ELEKTRISCHE INSTALLATIES OP LAAGSPANNING EN OP ZEER LAGE SPANNING (Boek 1 - KB 08/09/2019)

| Plaats controle: | Avenue Charles-Quint 290 boîte 9, 1083 GANSHOREN | | |

| Type controle: | Controlebezoek verkoop oude huishoudelijke installatie (8.4.2) | | |

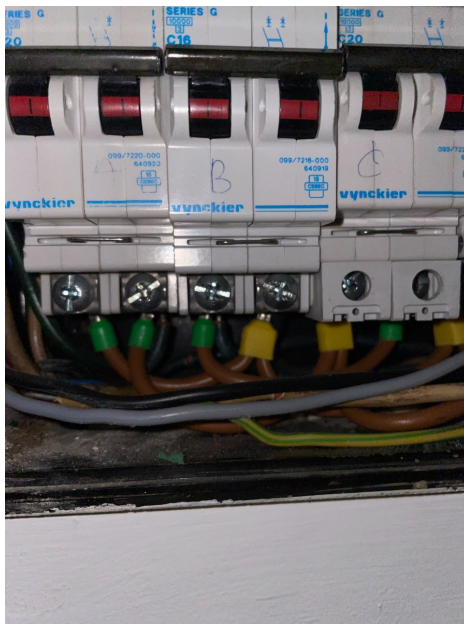
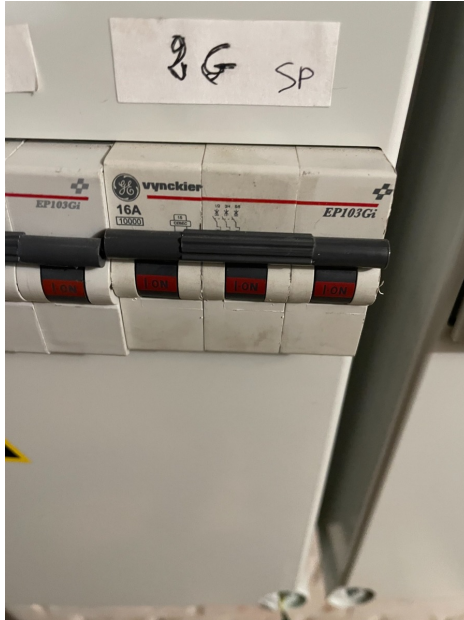
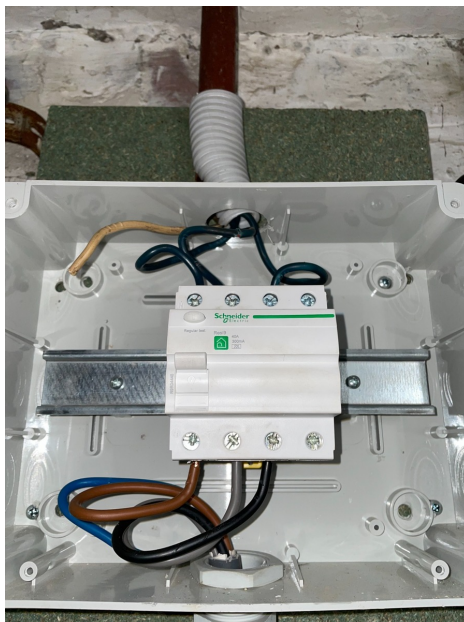
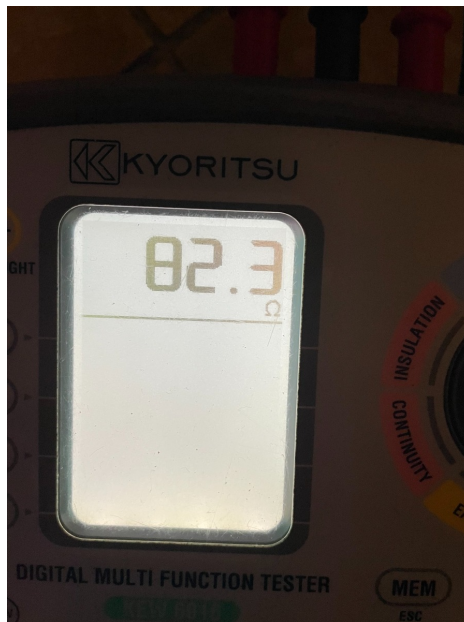
- 3.11. - De contactdozen voorzien van een aardingscontact moeten ook verplicht verbonden worden via de beschermingsgeleider met de algemene aardingsinstallatie. (Boek 1, Onderafdeling 5.3.5.2. (b))

Uitleg: Voir photos
